СЕРВИСНЫЙ БЮЛЛЕТЕНЬ

Публ. №SB14-023
(Регистрационный номер FHI U2013-125)
Сервисный департамент

Тема:	Замена деталей трансмиссии TR690
Применимость к системе:	Трансмиссия
Применимость к деталям:	Корпус трансмиссии, подшипник
Вступление:	В настоящем сервисном бюллетене приводится информация об изменении деталей бесступенчатой трансмиссии. Используйте данную информацию при проведении эксплуатационного ремонта.

(Расположение деталей и измененные позиции)

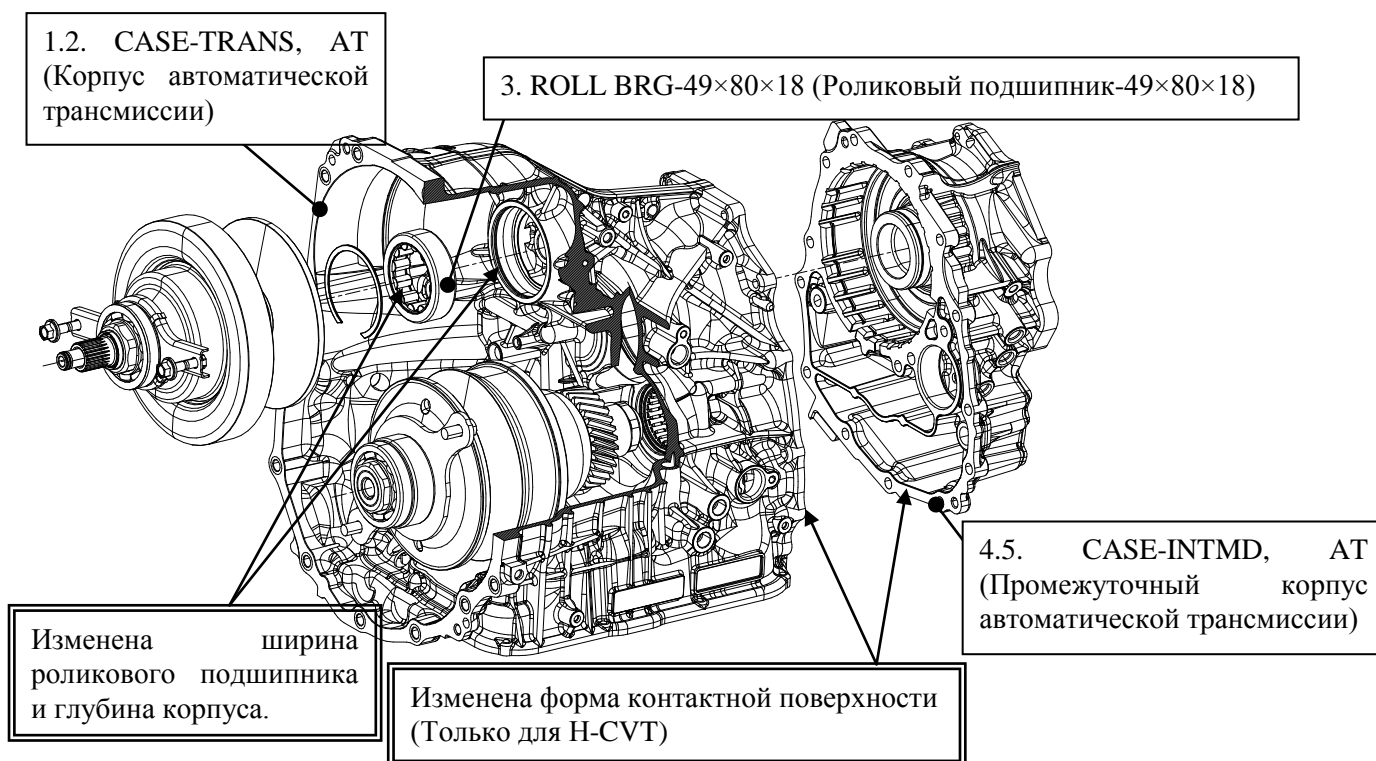
Изменены детали бесступенчатой трансмиссии TR690 (включая ТС690). При проведении эксплуатационного ремонта, обратитесь к приведенному ниже перечню.

Наименование детали	Номер детали		Применимость к моделям					Взаимозаменяемость
		НОВАЯ ДЕТАЛЬ	СТАРАЯ ДЕТАЛЬ	LEGACY NA	LEGACY DIT	LEGACY DIESEL	EXIGA	FORESTER DIT	
1	CASE CP-TRANS, AT (Корпус автоматической трансмиссии)	31311AA801	31311AA800	×			×		Новая деталь на старый автомобиль: Нет* Старая деталь на новый автомобиль: Нет
2	CASE CP-TRANS, AT (Комплект корпуса автоматической трансмиссии)	31311AA840	31311AA810		×	×		×	
3	ROLL BRG-49×80×18 (Роликовый подшипник-49×80×18)	806349020	806349000	×	×	×	×	×	
4	CASE COMPL-INTMD (Комплект промежуточного корпуса)	31353AA101	31353AA100		×				Новая деталь на старый автомобиль: Да Старая деталь на новый автомобиль: Нет
5	CASE COMPL-INTMD (Комплект промежуточного корпуса)	31353AA111	31353AA110			×		×

Детали №1 “CASE CP-TRANS, AT” (Комплект корпуса автоматической трансмиссии) и №2 “ROLL BRG-49×80×19” (Роликовый подшипник-49×80×18) для моделей Legacy NA и Exiga взаимозаменяемы **только при совместной замене.**

Exiga и Legacy NA: **6 51129**

Legacy DIT, Diesel и Forester DIT: **6 32523**
